CONSEIL SECURITE **CIRCULAIRE SÉCURITÉ n° 187**

OBJET : Suspentes et poignées de commandes de voilures de secours.

**Rapport de Sécurité
Bulletin PS 04202012**

***LIGNES DE COMMANDES INFÉRIEURES
ET COMMANDES DE MANŒUVRE
DE LA VOILURE DE SECOURS***

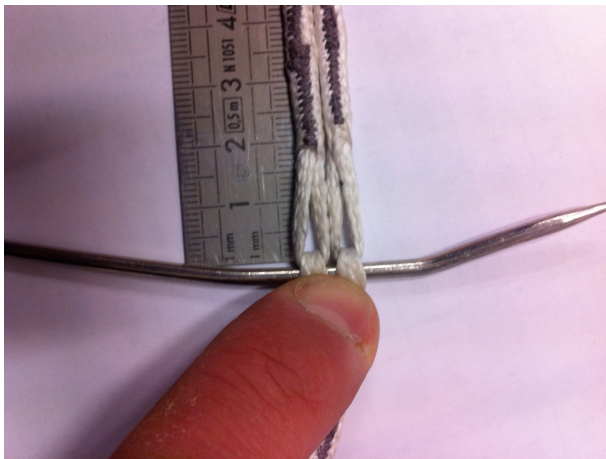
Contexte: Après une procédure de secours, la commande de manœuvre droite est restée verrouillée engendrant 2 tours rapides. Le 13 avril 2012 (Gap, France)

1. La couture Bartack sur la partie inférieure de la ligne de commande droite est trop proche de la boucle aiguilletée du point de demi-frein (5mm ou 3/16'' de moins que celle de gauche).
2. Les embouts de commandes de manœuvre sont trop souples, ce qui implique un étranglement de l'embout.
